ZP.271.19.2023

WYJAŚNIENIE TREŚCI SWZ

dotyczy postępowania o udzielenie zamówienia publicznego prowadzonego w formie elektronicznej za pośrednictwem Platformy Zakupowej dostępnej pod adresem https://platformazakupowa.pl/pn/ug_koscierzyna w trybie podstawowym bez negocjacji na podstawie art. 275 pkt 1 ustawy z dnia 11 września 2019 roku na „**Budowa przenoski kajakowej na rzece Trzebiocha w miejscowości Grzybowski Młyn w ramach projektu Pomorskie Szlaki Kajakowe – Górna Wda**”.

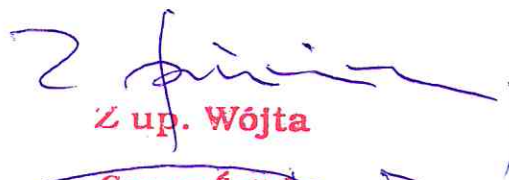
Proszę o podanie z jakiego drewna ma być wykonany podest (rozbieżności w dokumentacji)

Powierzchnię schodów, spoczników, pomostu dolnego oraz podestów nr 1 oraz nr2 należy wykonać identycznie:
poszycie drewniane z desek pomostowych ryflowanych, impregnowanych ciśnieniowo (modrzew syberyjski, grubość 28 mm).
